Scrubber

Relazione tecnica preliminare

La presente nota riguarda una valutazione preliminare dello scrubber marca [REDACTED] o.

La valutazione è stata condotta sulla base della documentazione disponibile, del disegno costruttivo dello scrubber e del rapporto di prova [REDACTED]

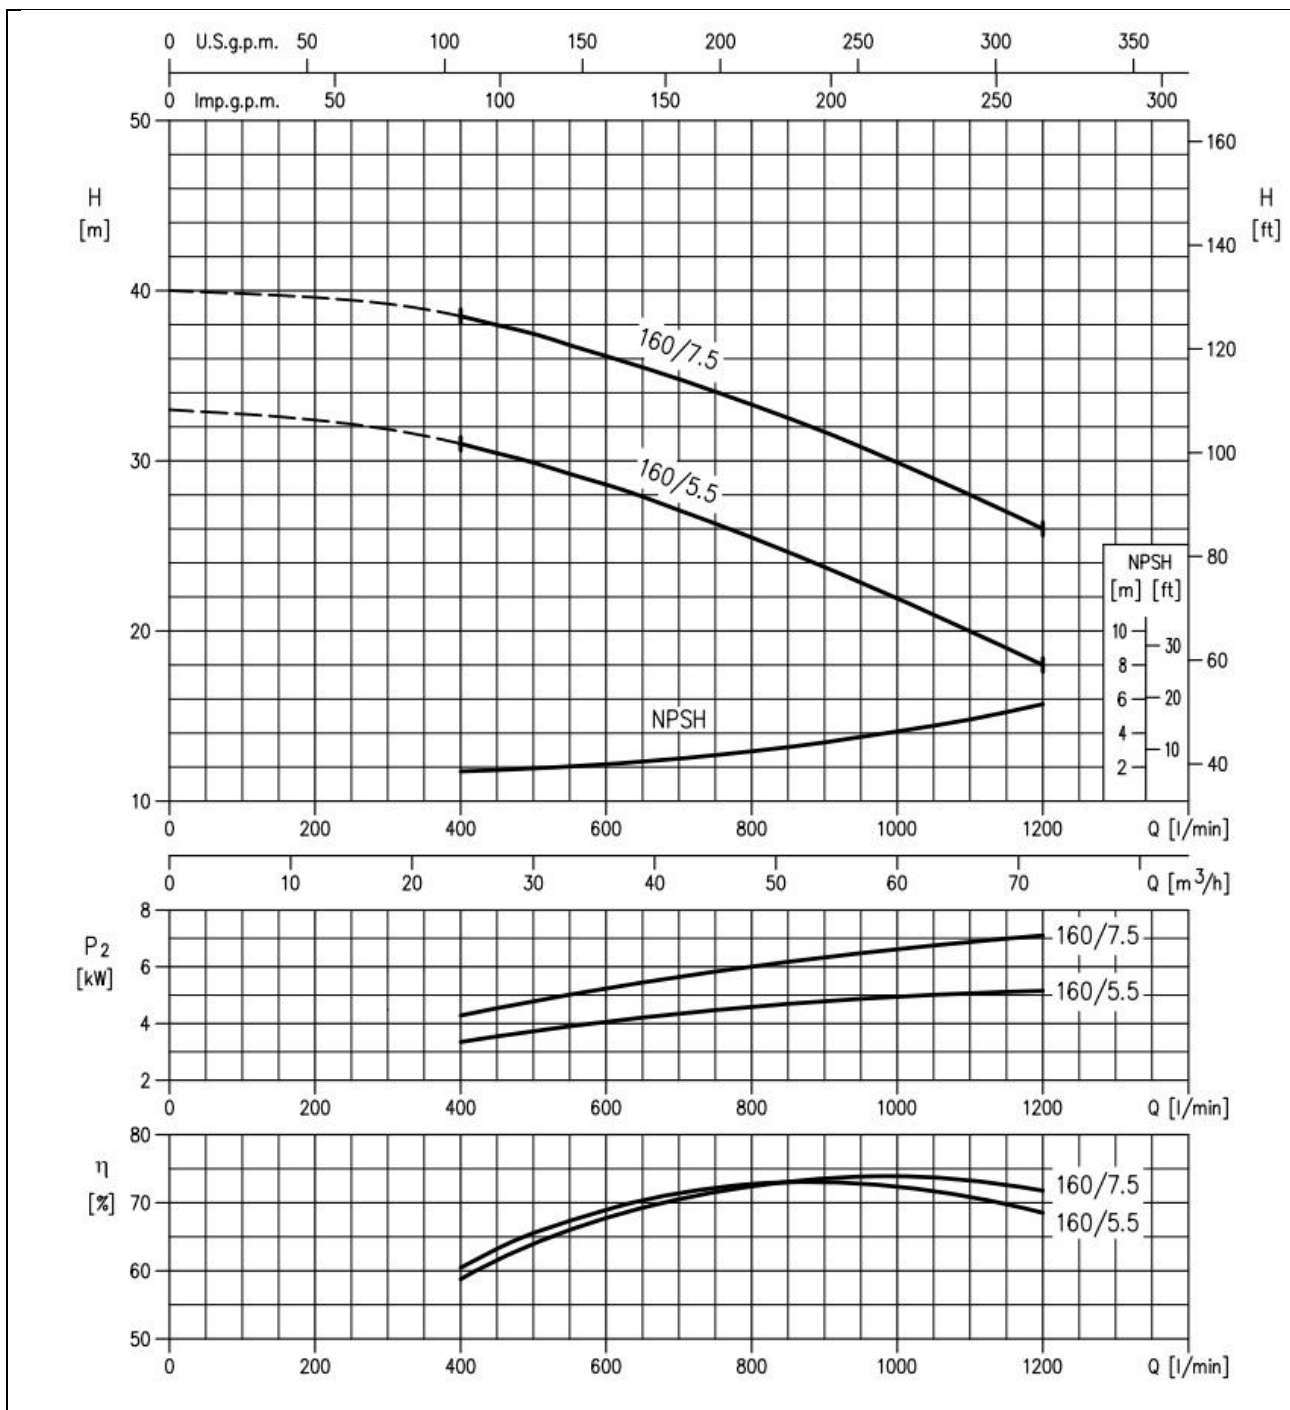
Considerando la prevalenza disponibile della pompa installata di seguito riportata, è verosimile che la pressione reale disponibile agli ugelli sia sensibilmente inferiore ai valori nominali di targa.

In tali condizioni operative, possono verificarsi:

- riduzione dell'angolo effettivo di spruzzo;
- minore uniformità distributiva;
- peggior copertura della sezione della colonna;
- disuniformità di bagnatura del letto di riempimento.
